2020年3月23日
日本原子力発電株式会社

敦賀発電所1号機 廃止措置計画変更認可について

敦賀発電所 1号機 廃止措置計画変更認可の概要

【概要】

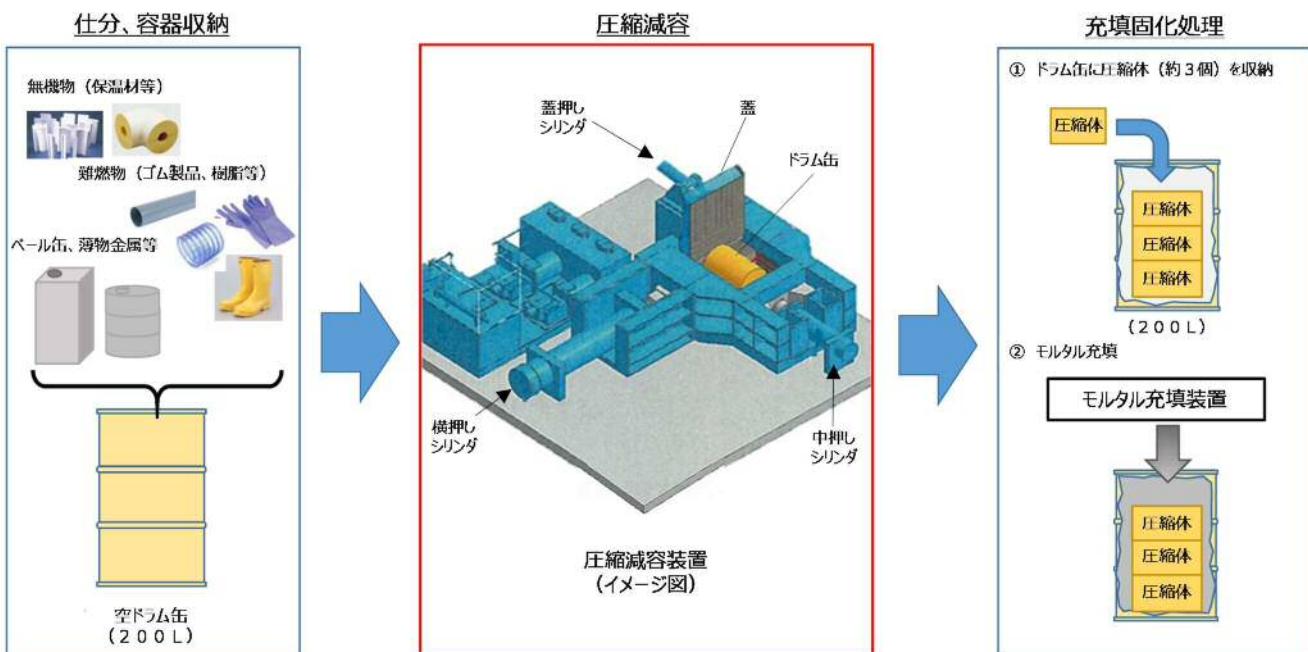
敦賀発電所 1号機の廃止措置工事等に伴い発生した放射性廃棄物を圧縮減容する装置を新たに導入することなどから、2019年10月31日、原子力規制委員会に対して廃止措置計画変更認可申請を行い（2020年3月9日補正申請）、2020年3月19日付で認可を受けた。

- 敦賀発電所 1号機の廃止措置工事や運転中に発生した放射性廃棄物を圧縮減容する「圧縮減容装置」を新たに導入
- タービンローター等の大型の解体撤去物を保管する際は、こん包等により汚染の広がりを防止

- 性能：放射性廃棄物を収納したドラム缶を3方向から圧縮し（圧縮力：約300トン）、約3分の1に減容（処理能力：約15本／時）
- 主要寸法（縦×横×高さ）：約3,550mm×約1,900mm×約945mm
- 設置場所：タービン建屋1階
